島根原子力発電所第2号機 工事計画認可申請（補正）のヒアリング実施状況

2022年7月11日
中国電力株式会社

2. ヒアリングにおいてコメント対応済の審査項目（1/6）

図1 格納容器フィルタベント系 系統概要図

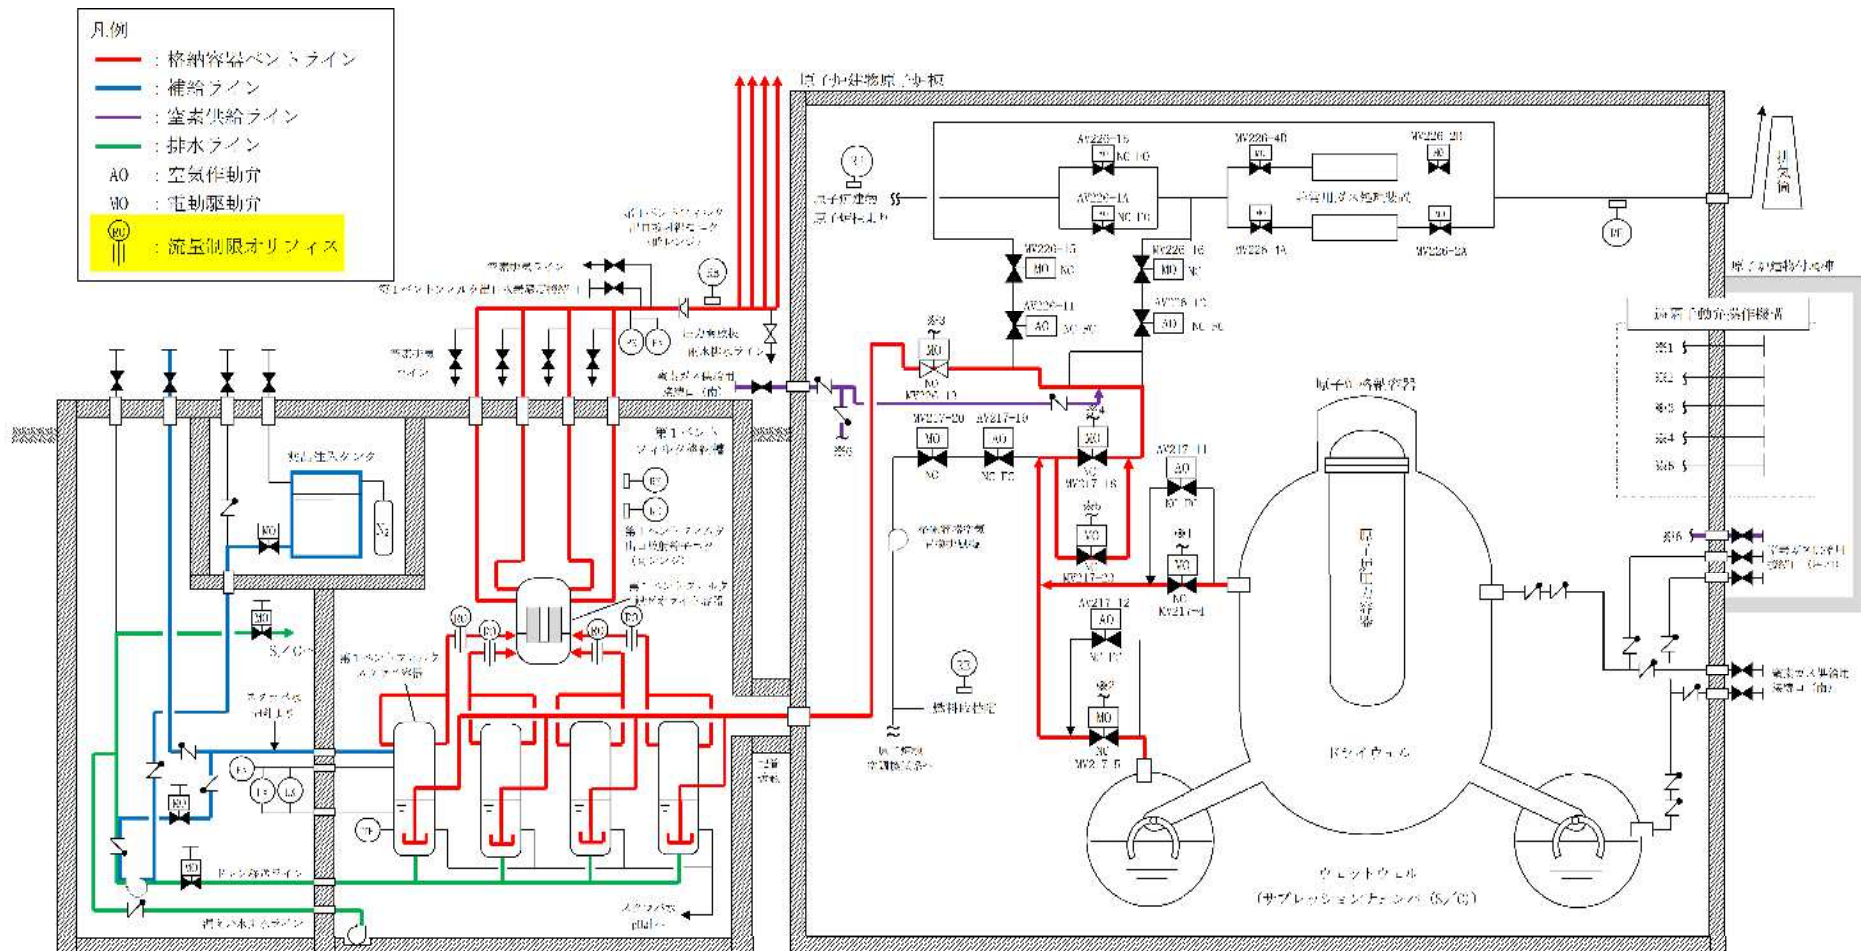
No.	指摘日	コメント内容	回答日	回答
1	3月15日	流量制限オリフイス以降の最高使用圧力の設定について、補足して説明すること。	5月10日	先行審査プラントとの相違理由について、スクラビング水他と銀ゼオライトフィルタを別容器で構成していることにより、流量制限オリフイスの上流側と下流側で異なる最高使用圧力を設定していることが分かる記載に見直しました。 (系統概要図は図1参照)
2	3月15日	スクラビング水の水位評価において、ベントガスの凝縮に寄与する構造物として入口配管を考慮している理由を説明すること。	5月10日	スクラビング水の水位評価において、ベントガスの凝縮に寄与する構造物として入口配管を保守的に考慮している旨を先行審査プラントとの相違理由に追記しました。
3	3月15日	被ばく評価上で最大となるベント実施時の作業について、対象の作業が分かるよう記載を検討すること。	5月10日	被ばく評価上で最大となるベント実施時の作業について、対象の作業が第2弁開操作であることが分かるよう追記しました。
4	3月15日	第2弁開操作時と第1弁開操作時の被ばく評価結果の違いを説明すること。	5月10日	第2弁開操作時と第1弁開操作時の被ばく評価結果の違いについて、考察を追記しました。 <追記箇所> 評価上において、第2弁開操作が第1弁開操作の被ばく線量を上回る結果となった主な要因は、第2弁操作場所では地表面に沈着した放射性物質からのガンマ線に対する遮蔽を保守的に考慮していないためと考える。

(最高使用圧力は、流量制限オリフィスまでが853kPa〔gage〕、流量制限オリフィス以降が427kPa〔gage〕)

図2 配置図
(緊急時対策所換気空調設備)

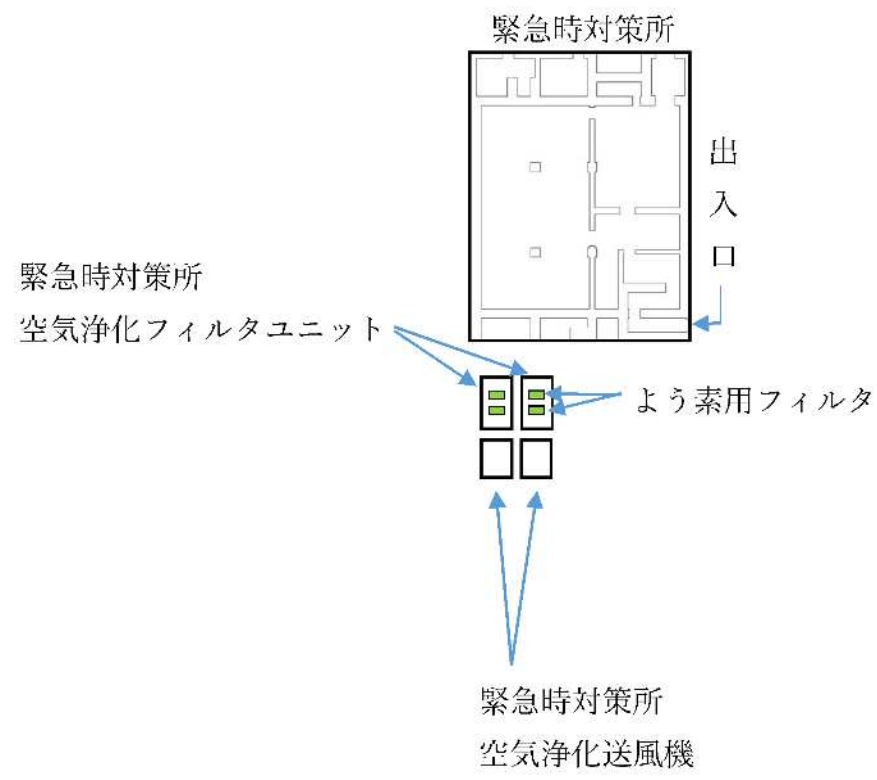
No.	指摘日	コメント内容	回答日	回答
1	3月1日	火災により発生するばい煙や有毒ガス及び降下火砕物に対する外気を取り込みの一時停止について、説明の補足を検討すること。	4月26日	ばい煙や有毒ガス及び降下火砕物が発生した場合の項目を追加し、「緊急時対策所は、緊急時対策所外の火災により発生するばい煙や有毒ガス及び降下火砕物に対して、外気からの空気を取り込みを一時停止することにより、対策要員を防護する」と記載したうえで、設置許可審査資料の外部火災及び火山（6条）の説明内容を補足説明資料に記載しました。
2	3月1日	対策要員等の被ばく防護を考慮した緊急時対策所空気浄化フィルタユニットの設置位置について、説明の追記を検討すること。	4月26日	緊急時対策所の出入口方向への放射線が遮蔽壁により遮られる位置に設置していることについて追記し、緊急時対策所空気浄化フィルタユニットの配置図を示しました。 (配置図は図2参照)
3	3月1日	設計漏えい量について、類似施設である免震重要棟で実施した気密試験結果の漏えい率を用いた妥当性に関して、説明の補足を検討すること。	4月26日	換気設備の容量設計を行う上で保守的に仮定した漏えい量であることが分かるよう記載を拡充しました。 <記載拡充箇所> <ul style="list-style-type: none"> 緊急時対策所空気浄化送風機等の容量は、緊急時対策所で想定する漏えい量を上回るよう設定している。具体的には、類似施設である免震重要棟で実施した気密試験結果の漏えい率0.12回/hを参考に、緊急時対策所の漏えい率を0.15回/hと仮定して算出した漏えい量$323\text{m}^3/\text{h}$（100Pa [gage] 正圧化時）を上回る$330\text{m}^3/\text{h}$を緊急時対策所の正圧維持に必要な換気流量として設定している。 また、緊急時対策所建物完成後に気密試験（約100Pa [gage] 正圧化）を実施した結果、緊急時対策所の漏えい率は0.15回/h以下であったことから、設備容量として余裕を持った設計となっていることを確認している。

図3 資機材固縛のイメージ

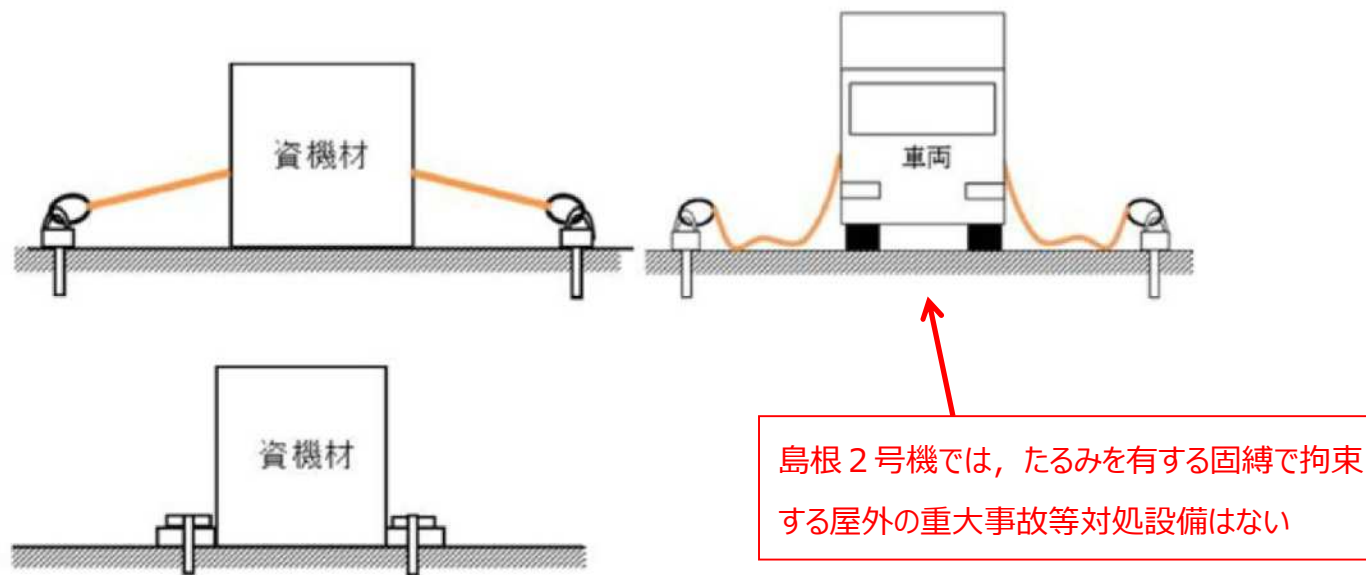
No.	指摘日	コメント内容	回答日	回答
1	1月13日	たるみを有する固縛で拘束する設計とする設備について、対象となる設備を整理して改めて説明すること。	4月19日	たるみを有する固縛で拘束する設計とする屋外の重大事故等対処設備としては、地震時の移動等を考慮して地震後の機能を維持する設備である車両型の設備が該当します。 島根2号機において、車両型の設備を含む屋外の重大事故等対処設備に、飛散して外部事象防護対象施設や同じ機能を有する他の重大事故等対処設備に影響を与えるものはなく、その旨、「VI-1-1-3-3-2 竜巻の影響を考慮する施設及び固縛対象物の選定」及び「VI-1-1-3-3-3 竜巻防護に関する施設の設計方針」に記載しました。 (資機材固縛のイメージは図3参照)
2	1月13日	竜巻防護対策設備を構成する設備ごとに記載されているが、これらの設備を組み合わせて用いるのであれば組み合わせが分かるように記載を検討すること。	4月19日	竜巻防護対策設備の構成について、ネット、鋼板及び架構の組合せが分かるよう追記しました。 <追記箇所> 竜巻防護対策設備として、竜巻防護ネット（防護ネット、鋼製枠及び架構により構成）、竜巻防護鋼板（炭素鋼及び架構又は特殊鋼板及び架構により構成）及び鋼製扉（炭素鋼）を設置
3	1月13日	固縛対象物の選定について、選定基準に用いる数値の根拠について説明すること。	4月19日	竜巻への配慮に関する説明書に係る補足説明資料の「5. 飛来物の選定」にて、数値の算出方法等を追記しました。 <追記箇所> 鋼製材（設計飛来物）については、飛散評価ではなく、竜巻影響評価ガイドの最大水平速度及び最大鉛直速度を用いる。
